株式会社タカチ電機工業

製品仕様変更のご案内

DCシリーズ

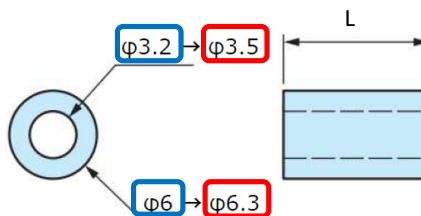
- 対象型番：DC3-3、DC3-8、DC3-12

DC3-3 L=3 DC3-8 L=8 DC3-12 L=12

- 変更内容：製品サイズ・生産国の変更

従来品	変更品
製品内径	φ3.2	φ3.5
製品外径	φ6	φ6.3
生産国	日本	台湾
